## **CIRCULAR N° 3**

### **Cordones de hormigón pre-moldeado**

<b>PROYECTO DE INTERVENCIÓN PARQUE LINEAL "Paseo XIBI-XIBI"</b>		<b>PLANO N°</b>
<b>PLANO: Desagues Pluviales.</b>		<b>3.2</b>
<b>DETALLE: Desagues Pluviales - Plano de construcción de desagues.</b>		<b>EXPTE N°</b>
 <b>Municipalidad</b> de San Salvador de Jujuy	<b>Secretaría de Obras Públicas</b>	<b>REVISIÓN:</b>
	<b>Dirección de Estudios y Proyectos</b>	<b>ESCALA: 1:200</b>
		<b>FECHA: 10/2016</b>

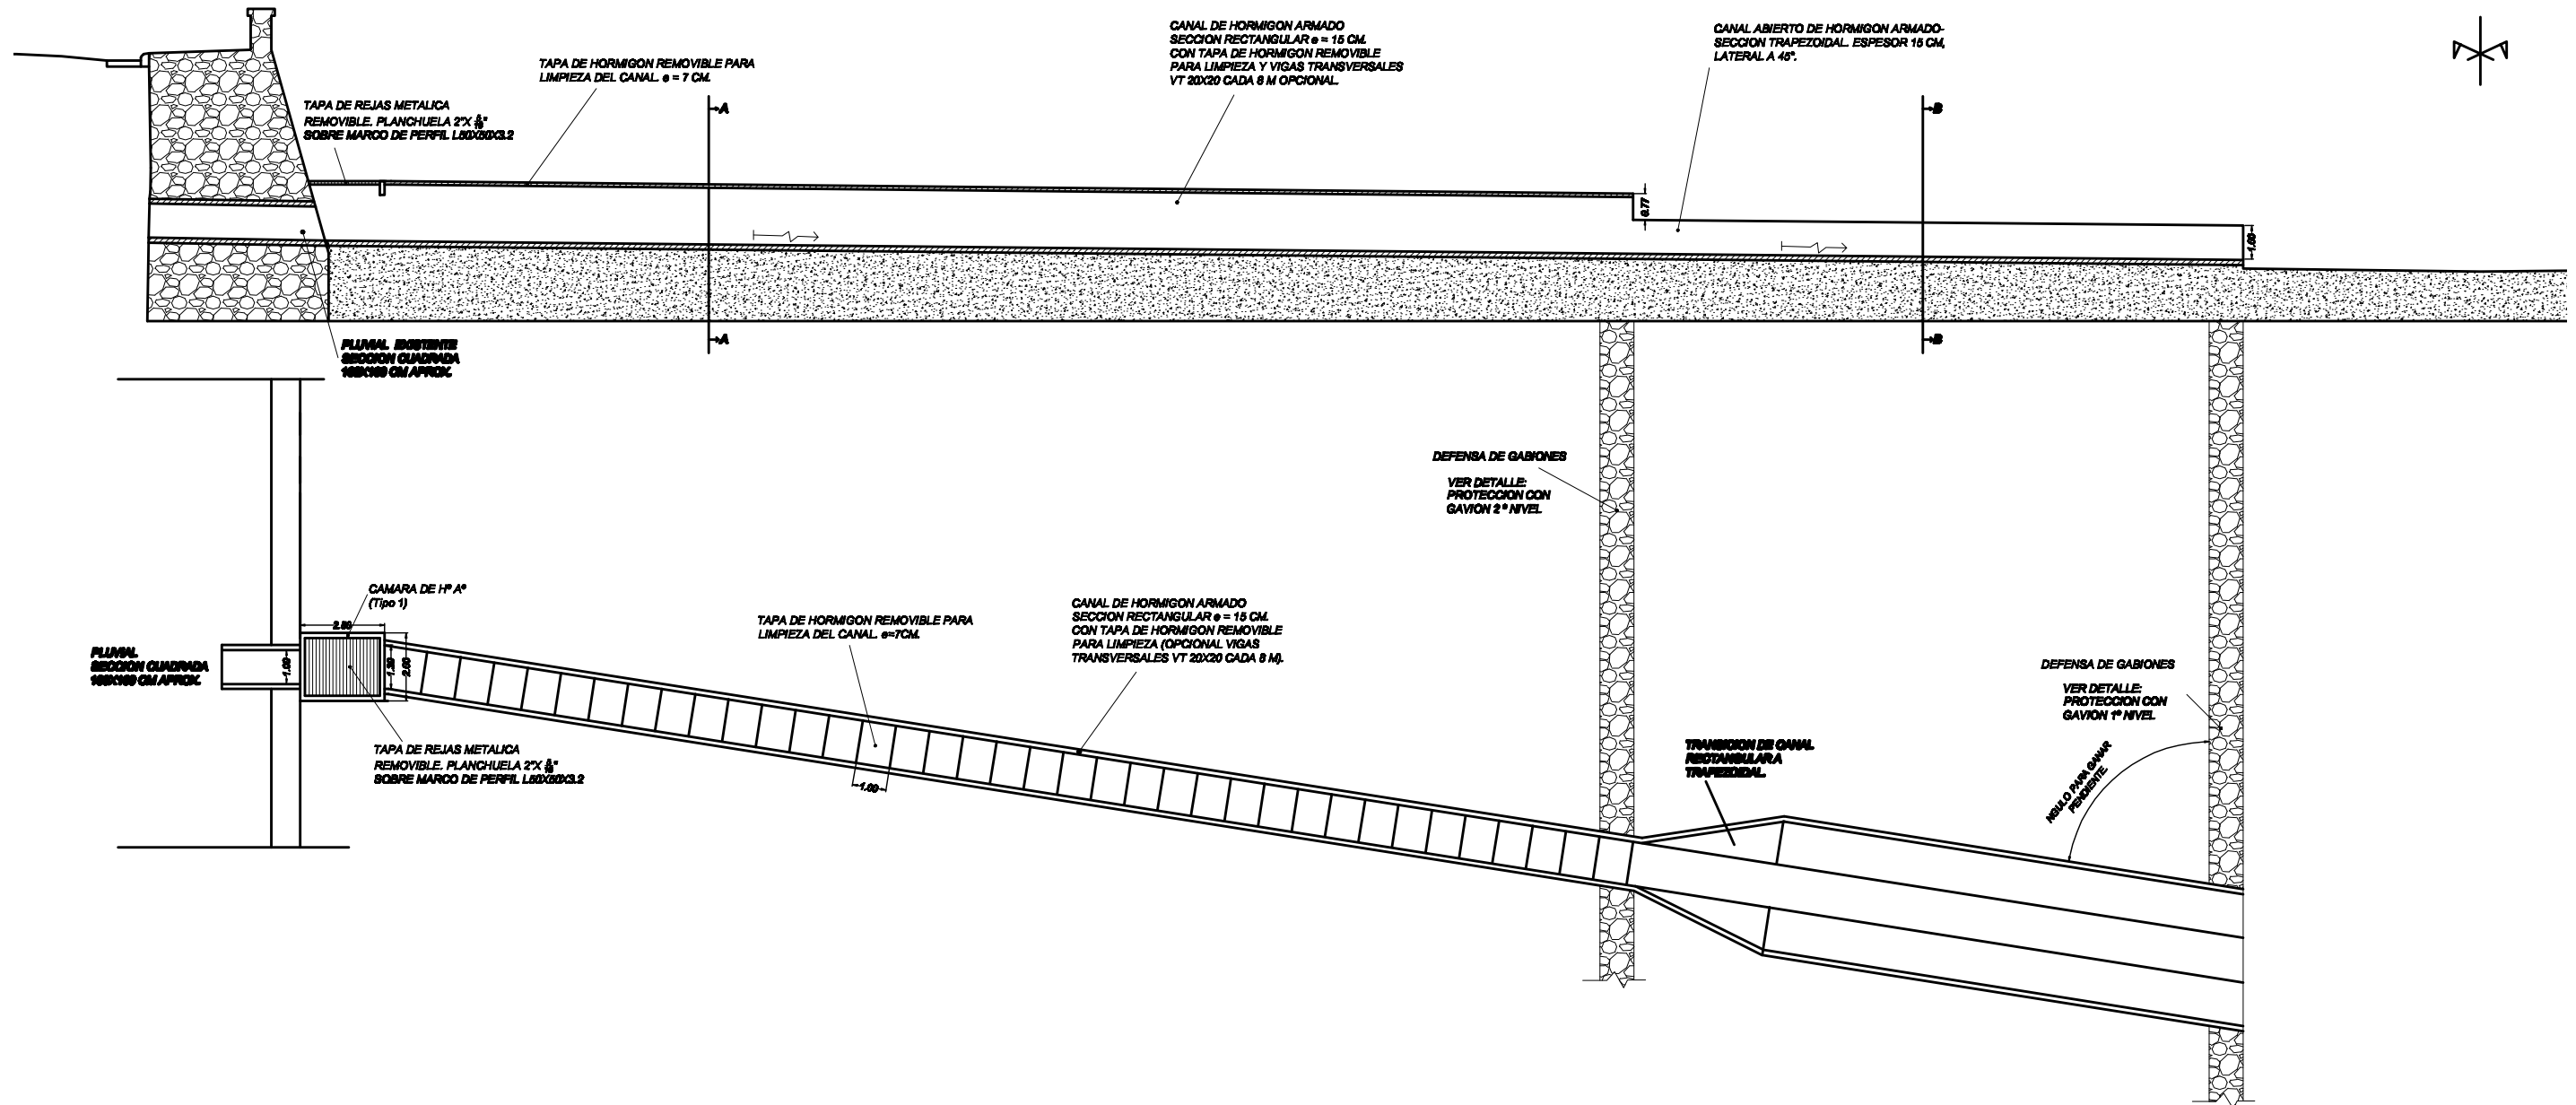
El puente peatonal que cruza los canales trapezoidales de desagüe pluvial esta compuesta por una losa simple de hormigón armado, similar a las tapas empleadas en la terraza superior. Se adjunta detalle de desagües pluviales de la Etapa N° 01.

**PLANO:** Desagues Pluviales.  
**DETALLE:** Desagues Pluviales - detalles constructivos canales.

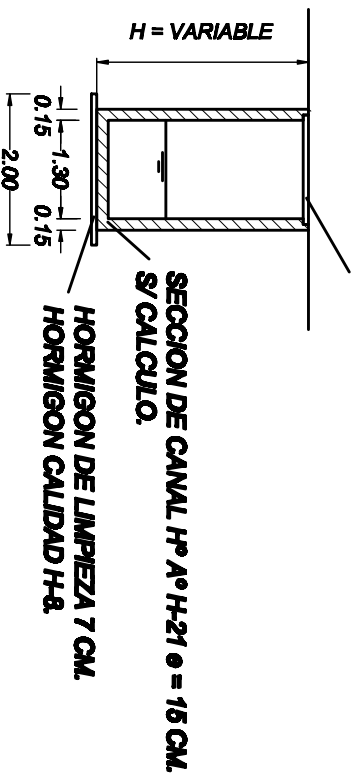
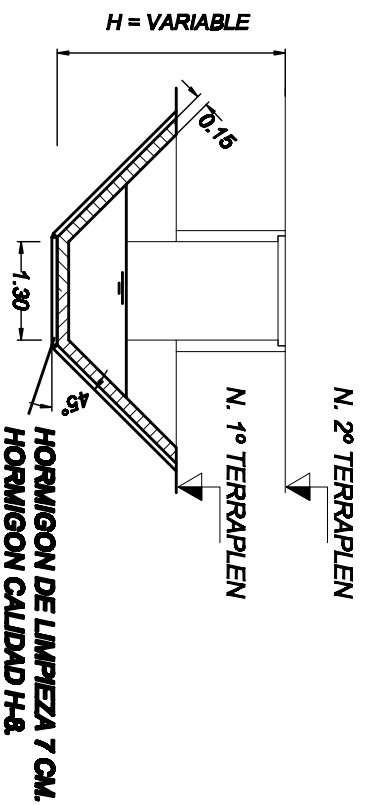
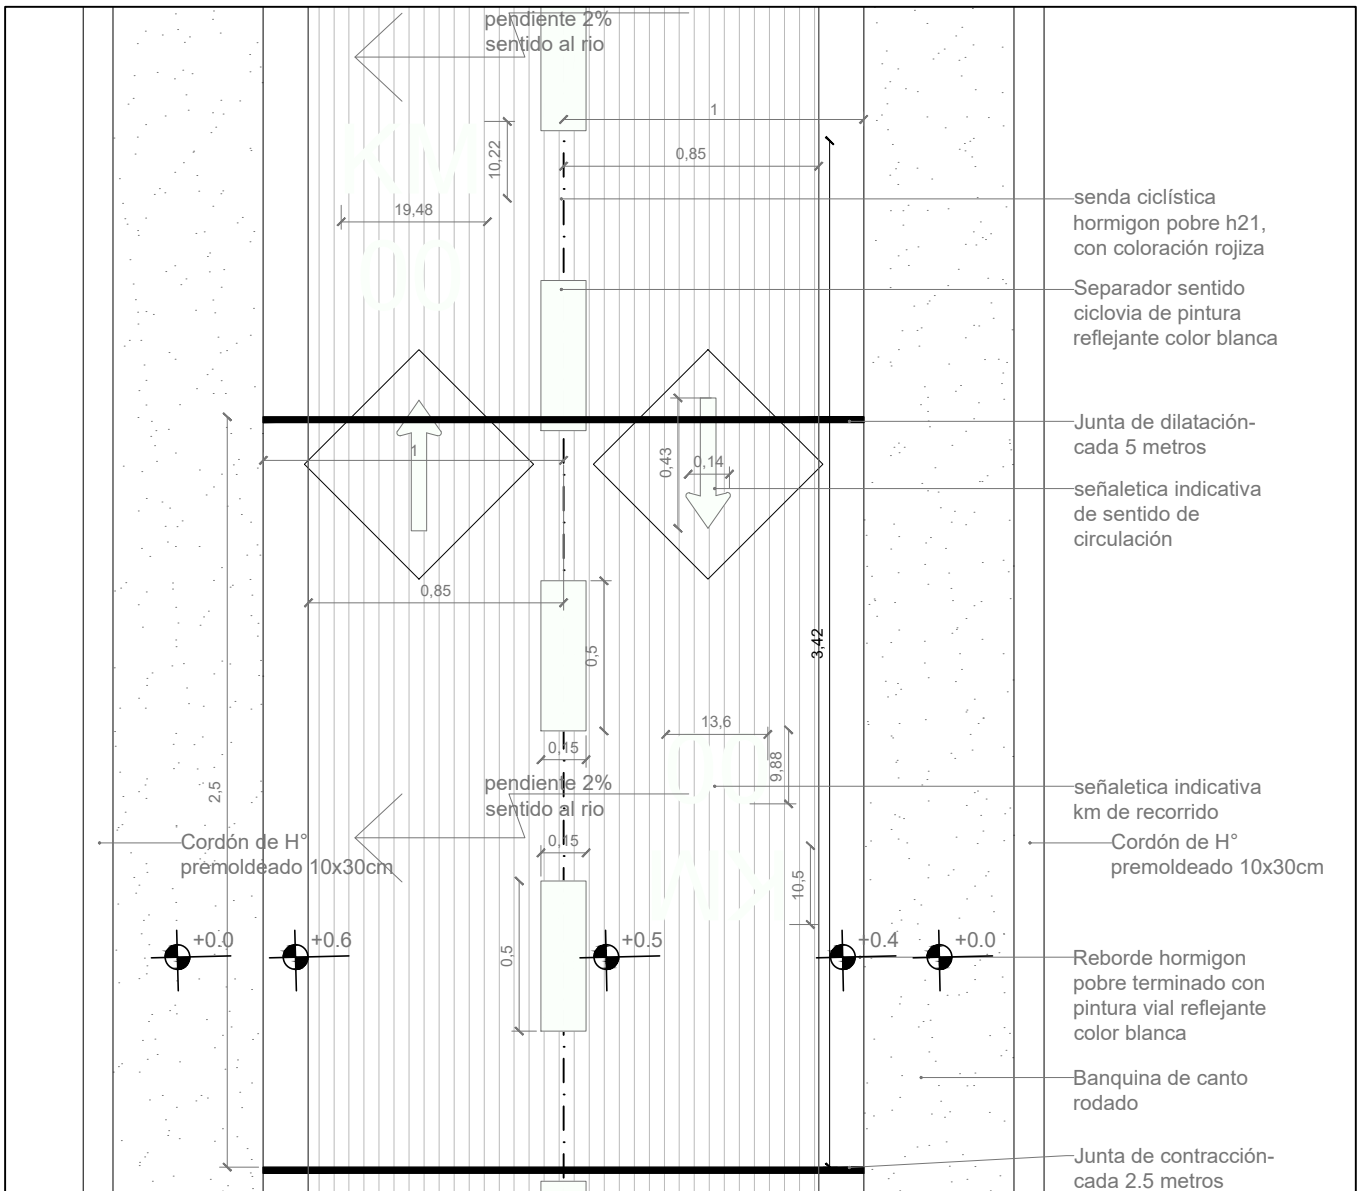
**RECTANGULAR** TAPA DE HORMIGON REMOVIBLE PARA  
LIMPIEZA DEL CANAL.  $\phi=7\text{CM}$ .

PLANO: PLANTA CAMINERIAS  
DETALLE: JUNTAS Y ENCUENTROS

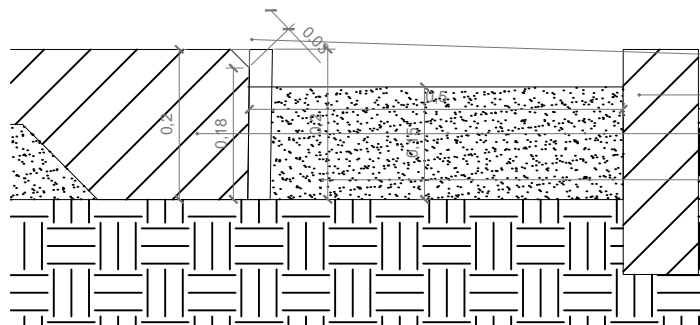
Se adjunta planos de detalle de caminerías actualizados con los elementos de hormigón pre-moldeado solicitados en la Planilla Nomencladora y ETP

ángulo a 45°  
Cordón de H°  
premoldeado  
Reborde hormigon h 21  
Borde de canto rodado e=10cm

PLANO: PLANTA CAMINERIAS  
DETALLE: SENDA DE TIERRA CONSOLIDADA

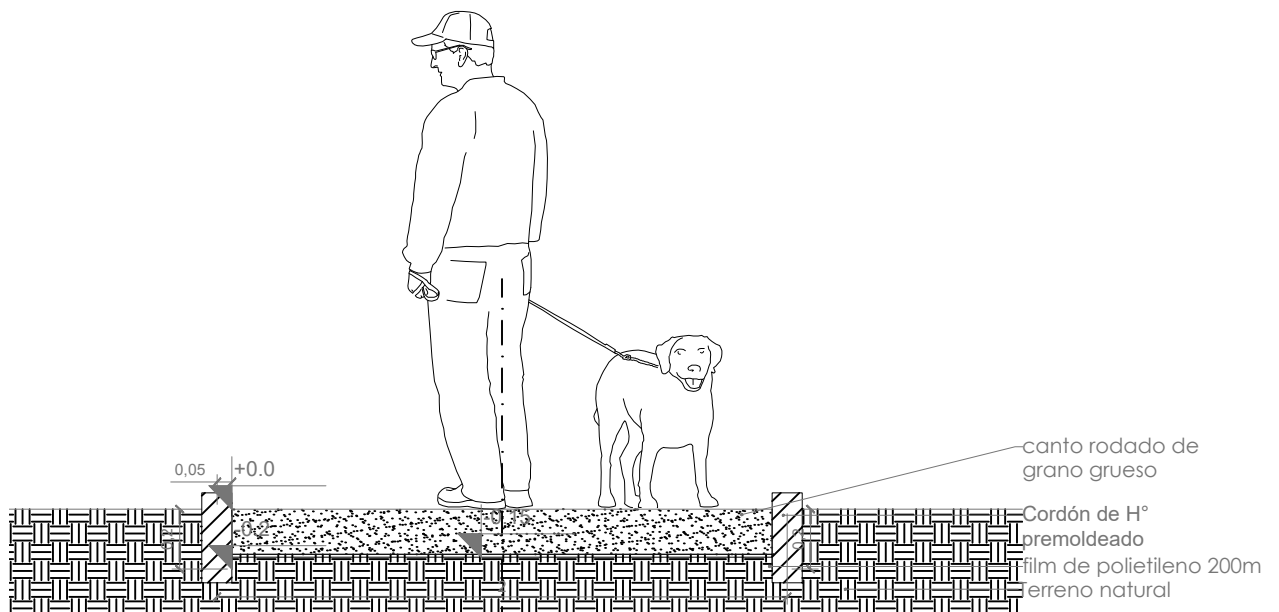
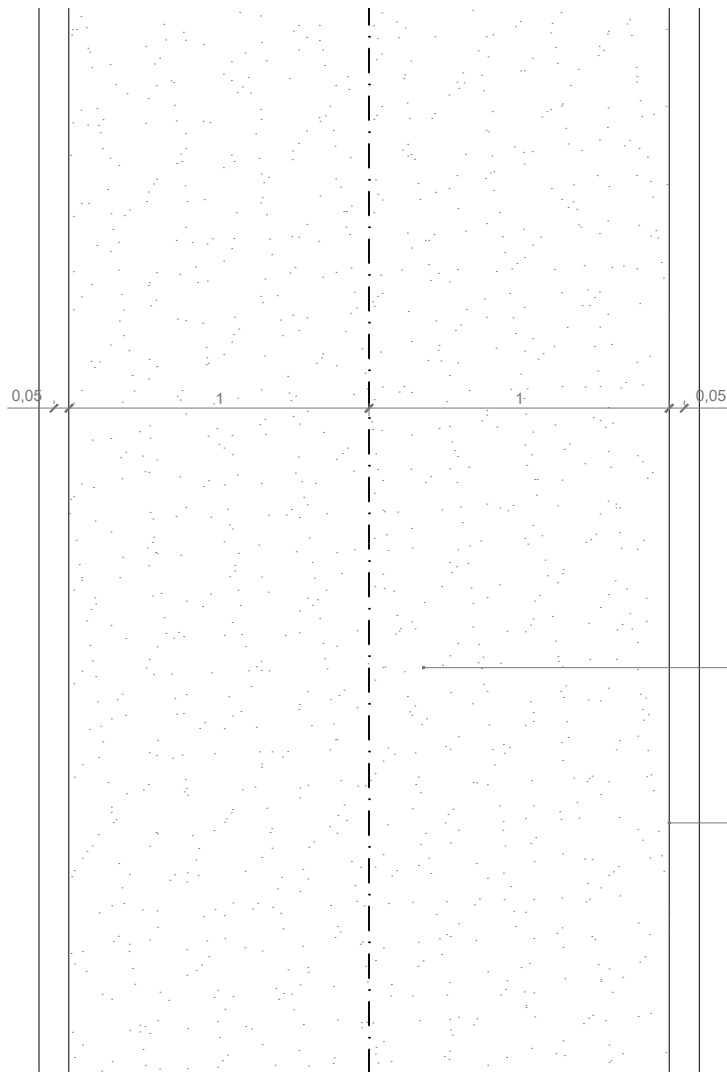
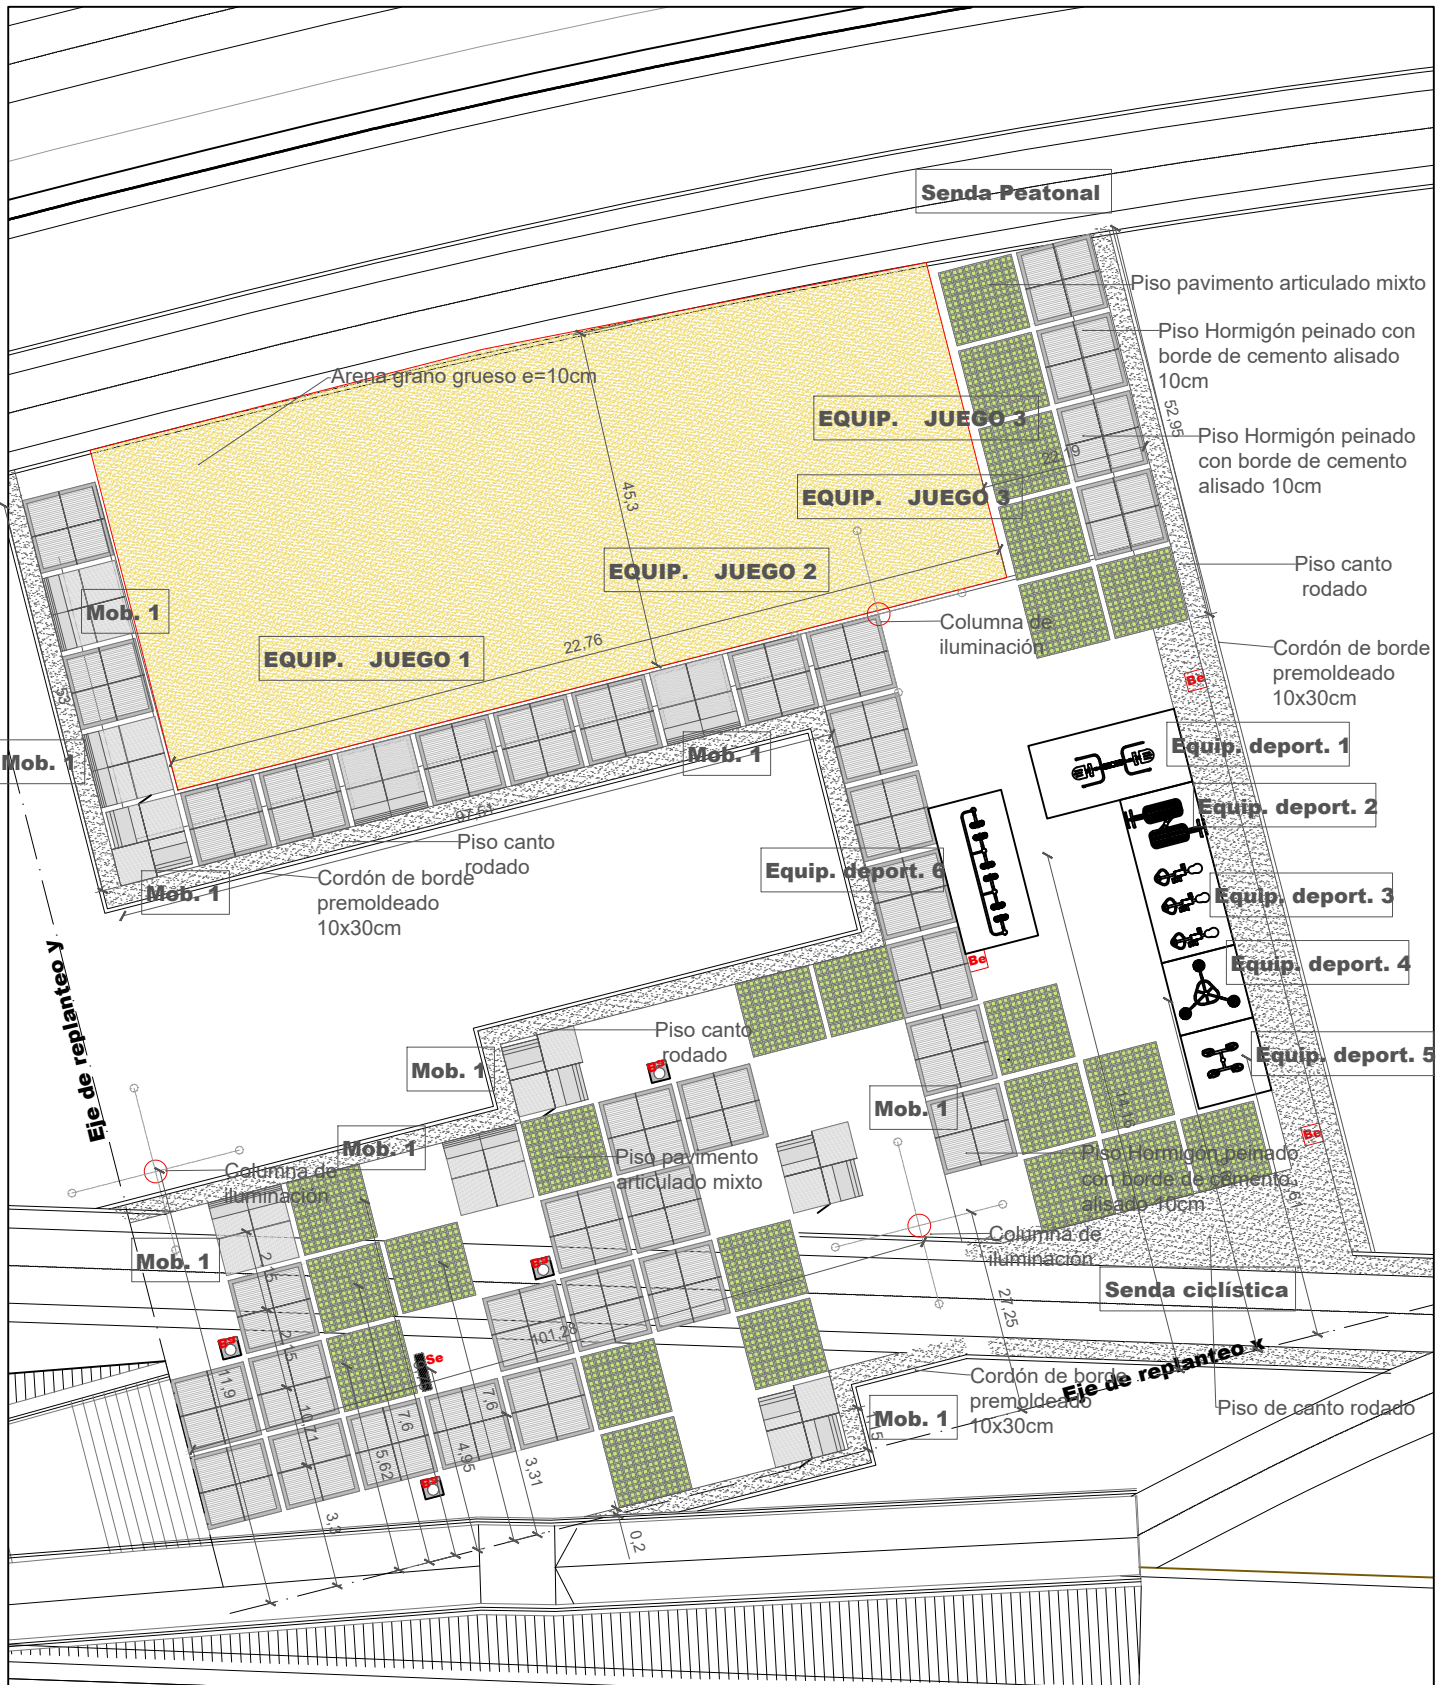
El film de polietileno de 200 micrones solo se coloca bajo la caminería de tierra consolidada a fin de evitar el avance de la vegetación sobre esta senda
